GEGENÜBERSTELLUNG

GTV Plasmabrenner Penta (315.000)

GTV Plasmabrenner Penta RE (319.000)

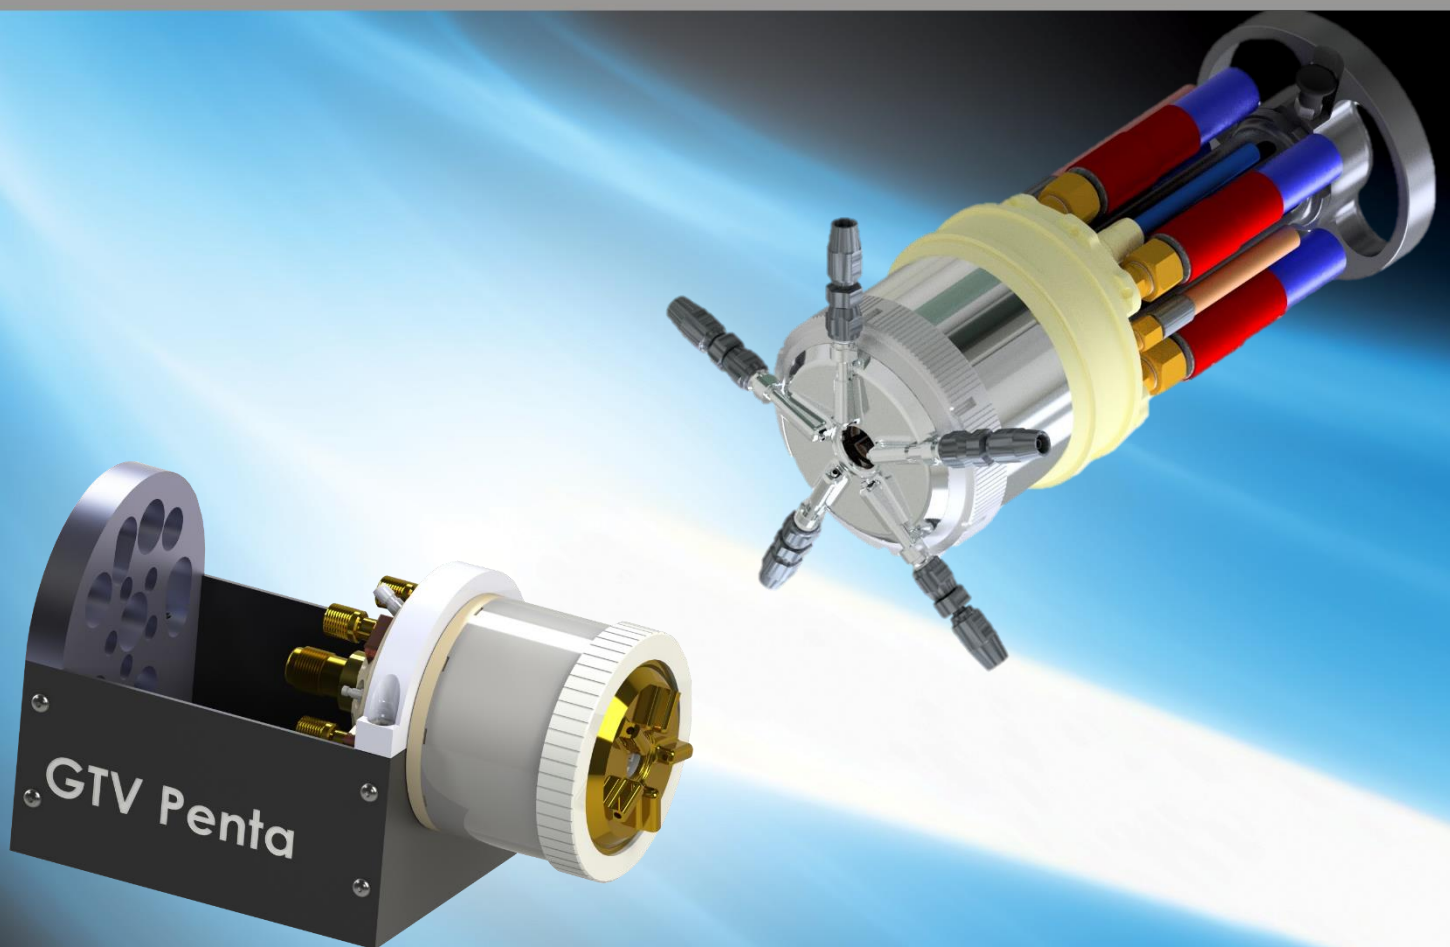
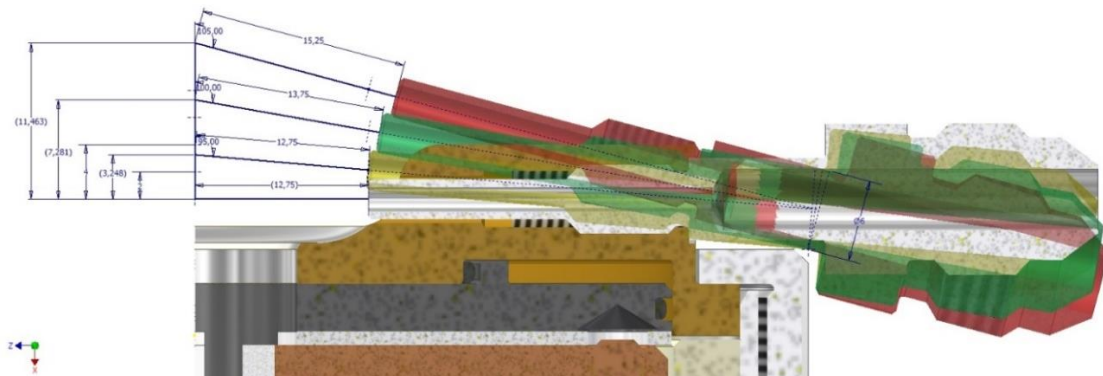
Einfachere optimierte Fertigung

- Anodenanschlüsse nur noch 2-teilig ohne Lötverbindung
- größere Toleranz bei der Kaskadenlänge durch heckseitige Montage möglich
- Bei gleichen Bauteiltoleranzen entfällt aktuell die nachträgliche Bearbeitung der zusammengebauten Kaskade
- wichtige Prüfmaße sind leichter zugänglich
- Vermeidung vom Mehrfachpassungen („schwimmendes Design“ der Anschlüsse im Heckkörper)

Wartungsfreundlicher PENTA RE

- leichtere Austauschbarkeit aller Bauteilkomponenten
- Werkzeugaufnahme an Zentralmutter des Düsenkörpers und Werkzeug für Drehmomentschlüssel

RE-design Kühlkreislauf

- gleichmäßigere Verteilung des Kühlwassers im Bereich der Kaskade
- verbesserte Kühlung im Bereich von Kathodenhalter/Kathode

RE-design Gasverteilung/-führung

- realisieren einer 3-stufigen Gasverteilung
- dadurch gleichmäßigere Anströmung der Kathode

RE-design Spülgasverteilung

- gleichmäßigere Verteilung des Spülgases
- erleichterte Überprüfbarkeit der Spülgasbohrungen auf Verschmutzung
- verbesserte Abdichtung in Düsenkörper und Anodenkrone. Die bisher eingeklebte Gewindestifte entfallen

Verbesserter Zündablauf

- Nutzung einer Neutrode im Kaskadenstack als Zündelektrode
Die Zündung erfolgt dadurch nicht mehr wie bisher im Einlaufbereich
- Für den Zündvorgang und das Erzeugen eines Hilfsplasmas wird durch eine gleichzeitige Beschaltung aller fünf Anoden auf die Zündelektrode prinzipiell gezündet wie ein Standard APS Brenner mit einer Anode und einer Kathode.
- Das führt zu einer Standzeiterhöhung in Bezug auf die Zündfähigkeit und die Anzahl der Zündungen im PENTA RE
- Reduzierung der Gefahr von Überschlügen im Kathodenhalter-Einlaufbereich sowie Anoden-Kaskadenauslauf bzw. am Injektorhalter während des Zündvorganges
- Steckbarer Zündanschluss mit berührungsgeschützter Zündbuchse am Zündkabel

- “schwimmendes Design“ der Anschlüsse im Heckkörper
- keine Abdichtungen mittels Teflonband oder durch Einkleben
- Anodenkrone ohne Kühlwasserführung durch die geklebten Keramikplatten
- Jetzt alle O-Ringe leichter zugänglich sowie axialdichtend oder radial außendichtend

- größere, in der Länge versetzte Abstände zwischen den Strom-Wasser Kabel Anschlüssen
- Wegfall der Schrumpfschläuche
- Verbesserte Befestigungsmöglichkeiten für Abdeckungen/Halterung der Strom-Wasser-Kabel und Anodenanschlüsse am Heckkörper
(Aktuell wird die Abdeckung nur für Schlauchhalter und Schutz des Kathodenanschluss genutzt)

- $< 95^\circ$ bei 4 mm Abstand
- $< 97,5^\circ$ bei 6 mm Abstand

- Standzeiterhöhung der Distanzscheibe
- Reduzierung der Gefahr von Undichtigkeiten und Überschlügen im Falle von Belagbildung auf den Anoden und/oder auf dem Kaskadenauslauf

Insgesamt Brennerabmessungen reduziert

- Düsenkörper/Zentralmutter jetzt Ø108/115mm anstatt PENTA Standard Ø118/125mm
- Heckkörper Außendurchmesser aufgrund der Kompatibilität zur Brenneraufnahme unverändert
- Insgesamt ab Brennerhalter 7 mm kürzer!

Wichtiger Hinweis: Alle o.a. Modifikation führen ebenfalls zu einem geänderten Plasmatron, das wiederum Auswirkung auf die Schichteigenschaften gegenüber dem PENTA Standardbrenner haben kann.
